Verslag 18.1438-11

Byblos

Renovatie voorgevel
Koning Ridderdijk 40
8434 Westende (BE)
Nummer: 18.1438-11
Datum: 17 mei 2024 10:00

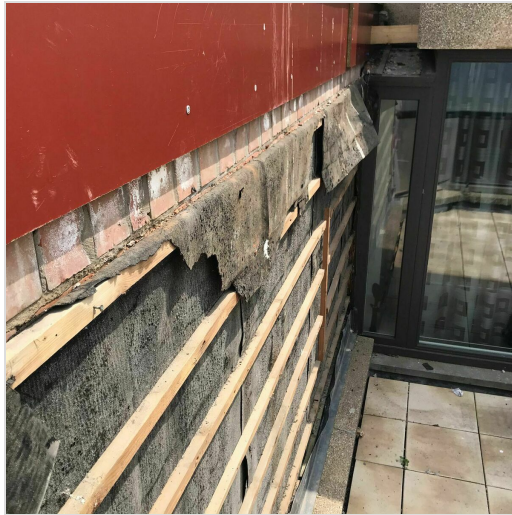
- voldoende afscherming voorzien buurgebouwen
 - afschermen ramen gelijkvloers en **app 1002 dakterras V11**
 - ter plaatse van inkomhal, te behouden silexpanelen (zie rode pijl) en blauwsteenplinten volgens bespreking ter plaatse
 Inkomhal wordt afgewerkt met Dekton (analoog aan gevel)

Tegelvloer inkomzone (buiten) wordt behouden --> voldoende afschermen

plint te verwijderen met kruis / te behouden met pijl

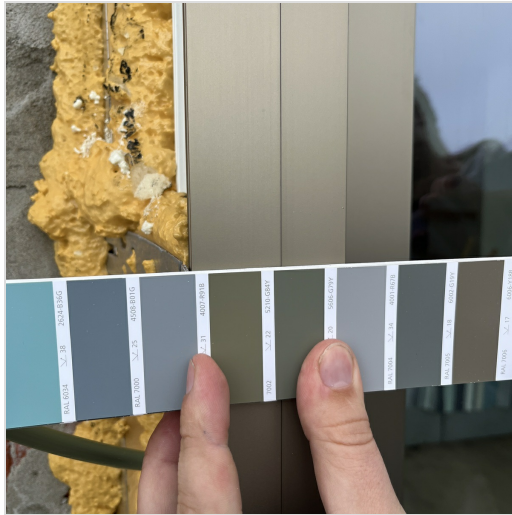
noodspuwers (x2) voorzien **verdoken** balkonfront V10 voorzien
spuwers 50 mm hoger plaatsen dan afvoeren
Boringen werden uitgevoerd.

Inkeping maken in geplaatste dichting!

eindscherm kant nieuwoort (3m lengte, hoogte 60 cm)

eindscherm kant middelkerke (3,80 m lengte en 60 cm hoogte)

inkeping epdm noodspuwers

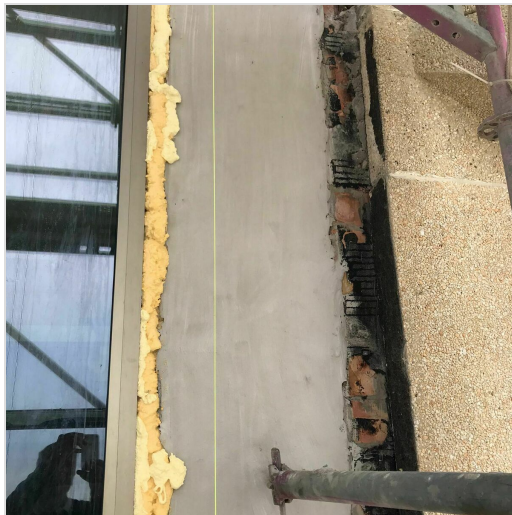
OA balustrades (BCE) geeft aan dat het aluminium kader van het middenscherf op het dakterras bijkomende ondersteuning nodig heeft vanwege windbelasting. Bijkomende ondersteuning betekent het aanbrengen van zijdelingse schoren, wat neerkomt op verticale doorboringen in de dakbedekking. Dit is geen goede zaak.

Voorstel OA kader fabriceren in Inox A4 - geen bijkomende ondersteuning nodig.

Poederlakken Axalta C32 light bronze (neigt naar C32 anodisatie ramen)
